2015-07-31 Nr. *SP15-04567*
i 2015-07-20 Nr. (15.9)-A4-7865

DĖL DUJOTIEKIŲ JUNGties TARP LENKijOS IR LIETUVOS DALIES LIETUVOS RESPUBLIKOS TERITORIjOje STATyBOS POVEIKIO aplINKAI VERTINIMO

Atsižvelgiant į Aplinkos apsaugos agentūros prie Aplinkos ministerijos 2015-07-20 rašte Nr. (15.9)-A4-7865, pateiktas pastabas teikiame atsakymus (pasiūlymų įvertinimą) į Elektrėnų savivaldybės gyventojų pasiūlymus koreguoti GIPL-LT trasą.

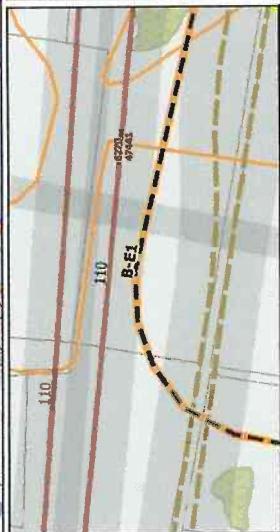
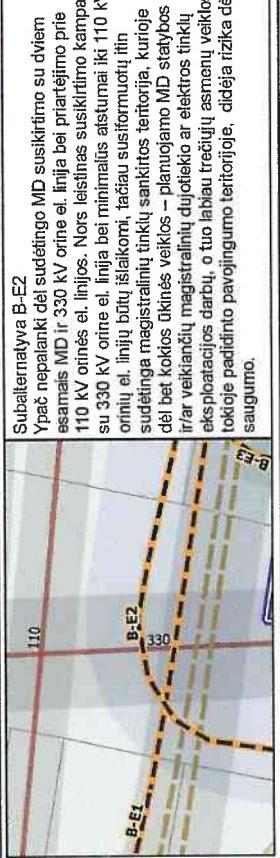
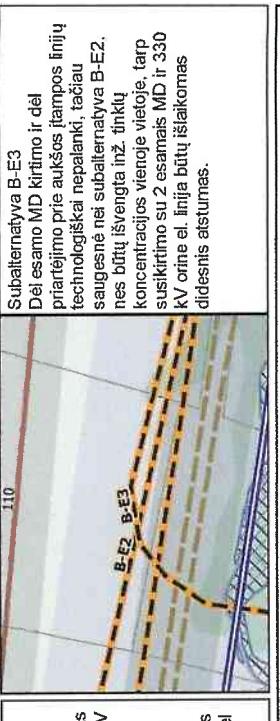
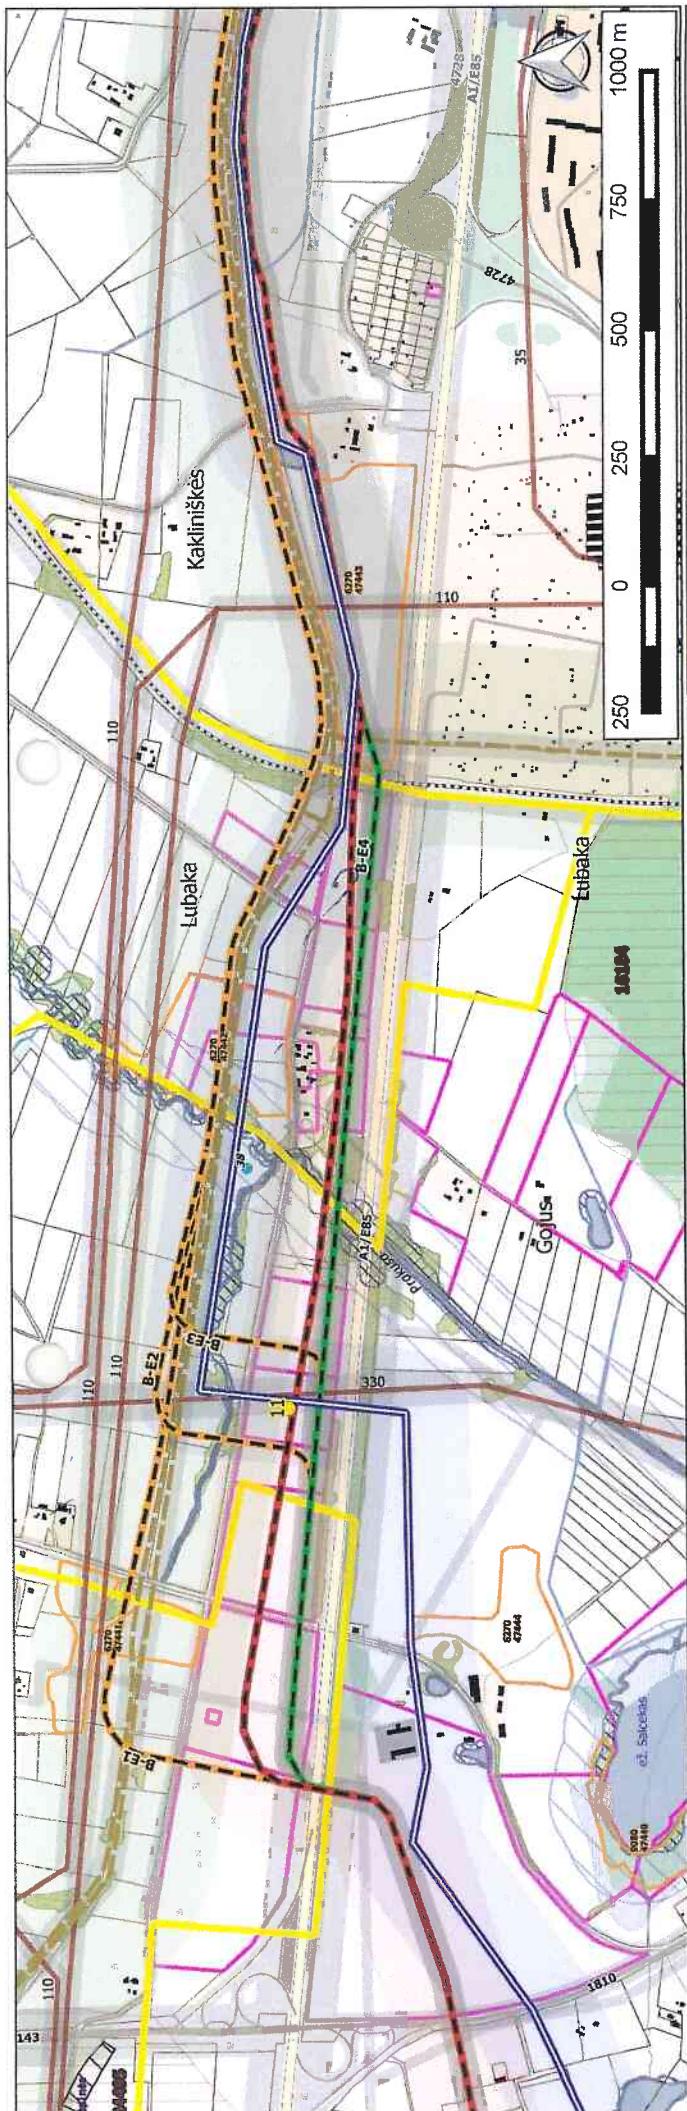
Nors visuomenės atstovų teigimu, planuojamo MD tiesimas šalia esamo MD ženklai sumažintų statybos ir eksploatacines išlaidas, planuojant GIPL-LT trasą greta esamų MD konkrečioje nagrinėjamoje teritorijoje ties Lubakos k., Elektrėnų sav., dėl esamos aplinkos siūlomi trasos parinkimo variantai statybos ir eksploatacijos išlaidų nesumažintų, o net gi priešingai - ženklai padidintų. PAV rengėjo ir PŪV organizatoriaus vertinimu, visos visuomenės pasiūlytos alternatyvos yra ženkliai blogesnės už pagrindinę B alternatyvą.

Pagal pridedame 1 paveiksle pateiktą schemą galima matyti, kad esamoje situacijoje pietinėje pusėje į pateikusių pasiūlymus gyventojuų sklypus patenka kelio A1 Vilnius-Kaunas-Klaipėda apsaugos zona (kuri apima 70 m pločio nuo kelio briaunos žemės juostą). Pagal miško ir žemės naudojimo sąlygas* šioje zonoje yra draudžiama pastatų statyba. Sklypų šiaurinėje pusėje, juostoje (kuri nutolusi nuo magistralinio dujotiekio po 200 metrų į abi puses) pažymėtoje žalsva spalva, dėl esamo magistralinio dujotiekio ribojamas užstatymo tankis ir aukštis pagal 1 vietovės klasę**, tai yra šioje teritorijoje 1,6 km ruože 400 m juostoje neturi būti daugiau kaip 10 pastatų, kuriuose nuolat būna žmonių (nuolatinio žmonių buvimo vieta – tai patalpa, kur žmogus be pertraukos būna ilgiau kaip dvi valandas). Vertinant esamą situaciją šioje zonoje komercinės veiklos vystymas/pastatų statyba galimi, kol greta esančių sklypų savininkai nėra pastatę pastatų.

Atsižvelgiant į Elektrėnų sav. gyventojuų prašymą, siekiant sumažinti su nauju dujotiekiu atsirasančius apribojimus, Specialiojo plano rengimo (sprendinių konkretizavimo) metu, planuojamo MD trasa (Alternatyva B) patikslinus gali būti pakoreguota patraukiant ją į kelio apsaugos zoną 50 m atstumu nuo kelio pylimo pado arba išorinio griovio ir magistralinį dujotiekio vamzdyną nagrinėjamoje atkarpoje įrengiant pagal 3 vietovės klasei keliamus reikalavimus. Tokiu būdu, užstatymo apribojimai galioti tik 29 m atstumu nuo dujotiekio (t.y. vertinant kelio A1 Vilnius-Kaunas-Klaipėda apsaugos zoną, kurios plotis 70 m nuo briaunos, atsirastą ~10 m papildoma pastatų statybą ribojanti juosta), o užstatymo tankumas sklypuose liktų toks koks leidžiamas šiuo metu.

Pagal Elektrėnų sav. gyventojų prašymą nagrinėjamos subalternatyvos (oranžinė spalva) ir PAV rengėjų (kartu su PŪV organizatoriumi) siūlomos pakoreguotos trasos vieta pateikta pridedamame 1 paveiksle pažymėta žaliai-juoda linija (subalternatyva B-E4).

Alternatyva A darbų kaina (lyginant su prioritetine siūloma subalternatyva B-E4) būtų apie 0,73 mln. Eur. didesnė. Numatomas neigamas poveikis (sunaikinimas) baltaujosčio melvio radavietei.
Subalternatyva B-E2 ir B-E3 papildomų darbų kaina (lyginant su prioritetine siūloma subalternatyva B-E4) būtų apie 1,07 mln. Eur. didesnė

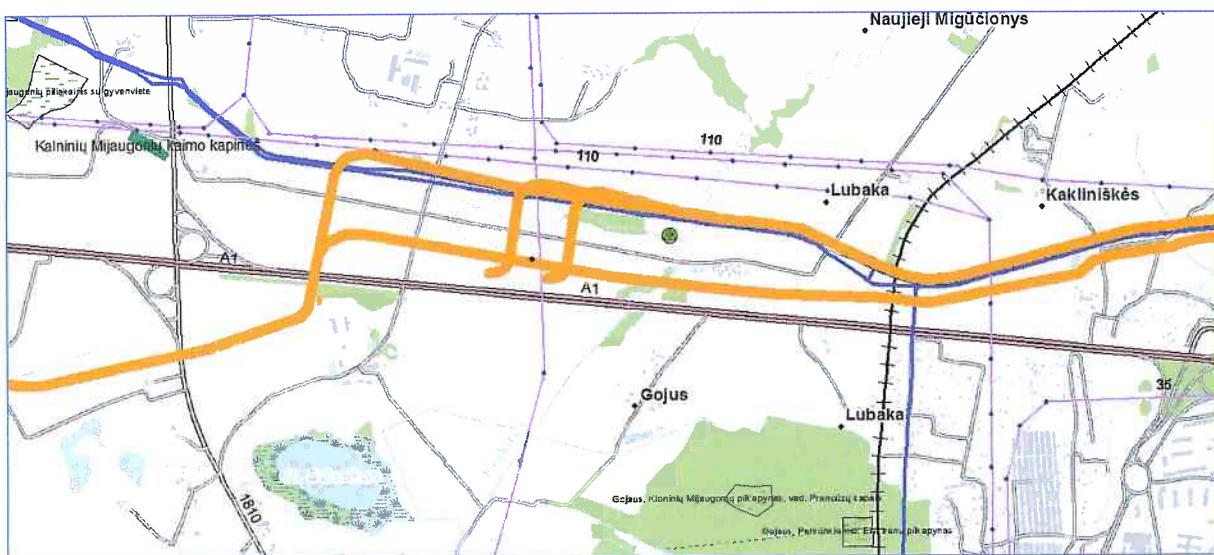
Be to, kiekvienas papildomas susikirtimas su aukštos įtampos el. linijomis ir priartėjimas prie jų aktyvina vamzdyno koroziją. Planuojant MD trasą išilgai aukštos įtampos elektros linijų, „programuojami“ neigiamos įtakos MD saugumui ir patikimumui faktoriai, t. y. dėl aukštos elektros įtampos bus veikiama magistralinio vamzdyno elektrocheminė (katodinė) apsauga nuo korozijos, o tai gali salygoti avarių tikimybės padidėjimą. Pastaba: Aukštos įtampos (≥ 110 KV) elektros linijos, kuriomis teka kintama elektros srovė sukelia dujotiekio vamzdžio koroziją netgi jei vamzdis turi katodinę apsaugą². Reikia pažymėti, jog kiekvienas papildomas sprendinys, dėl kuriuo iš anksto prognozuojamas neigiamas poveikis vamzdyno katodinei apsaugai, didina galimo suminio magistralinio dujotiekio patikumo ir saugumo rizikos faktorių visos GIPL-LT trasos ilgyje.

Apibendrinant aukščiau išdėstytyus argumentus, teigiame, kad dėl lygiagrečiai dujotiekio vamzdyno einančios elektros linijos tarp dujotiekio vamzdžio ir žemės gali susidaryti didelis potencialų skirtumas, todėl atsiranda tiesioginis pavojas žmonėms ir gyvūnams būti nutrenktiems (prisilietimo įtampa). Šis pavojas tiesiogiai didėja priklausomai nuo dviejų kintamųjų dydžių: mažėjančio atstumo tarp aukštos įtampos orinės elektros linijos bei dujotiekio vamzdžio ir ilgio, kurį paklotos komunikacijos eina lygiagrečiai (didėjant šiam ilgiui didėja pavojaus tikimybė didėja). Todėl PŪV organizatorius, būdamas atsakingas tiek už magistralinių dujotiekų vamzdynų statybos organizavimą, tiek už eksploataciją bei siekdamas užtikrinti trečiųjų asmenų saugą, vadovaujasi patikimų, technologiskai pagrįstų ir racionalių inžinerinių sprendimų įgyvendinimo praktika bei nustato reikalavimus visais atvejais, kai yra galimi ybės, vengti sprendinių, galinčių papildomai įtakoti tiek lokalines, tiek ir sumines magistralinių dujotiekų perdavimo tinklo atkarpu neigiamo poveikio rizikas.

**Šalto lenkimo kreivių 90° posūkio schema
(esant minimaliam lenkimo spinduliui)**

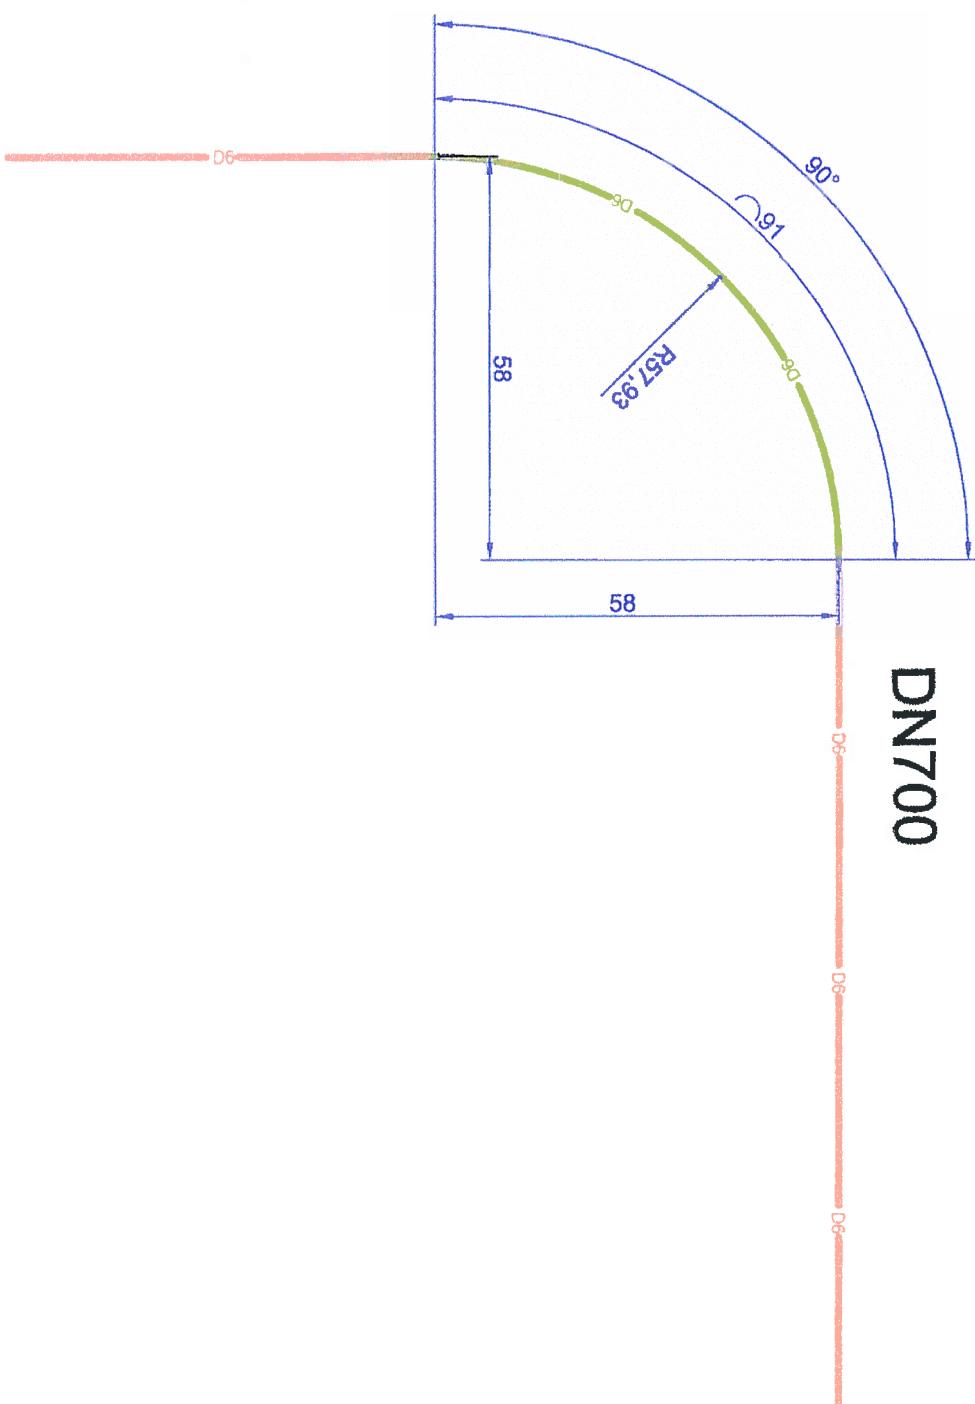
Atsižvelgiant į p. A. Janavičiaus pasiūlytą GIPL-LT trasos II variantą, planuojant MD esamo dujotiekio šiaurinėje pusėje esant minimaliam vamzdžio lenkimo spinduliu (žr. 2 priedą), jis patektų į esamos aukštos 110 kV įtampos elektros linijos apsaugos zoną, kurio plotis yra 20 m nuo kraštinio laido ir kurioje MD tiesimas negalimas.
